주어진 치수에 맞게 작성
감점 부분

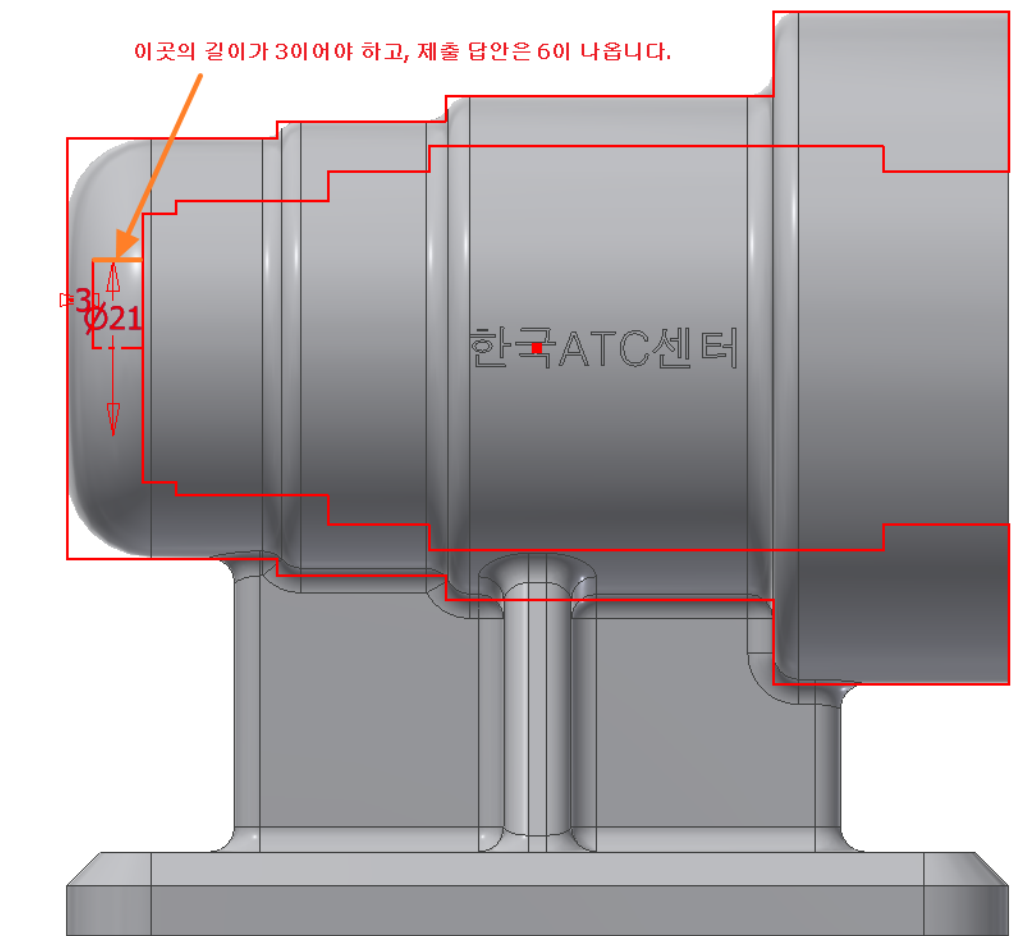
이곳의 길이가 3이어야 하고, 제출 답안은 6이 나옵니다.
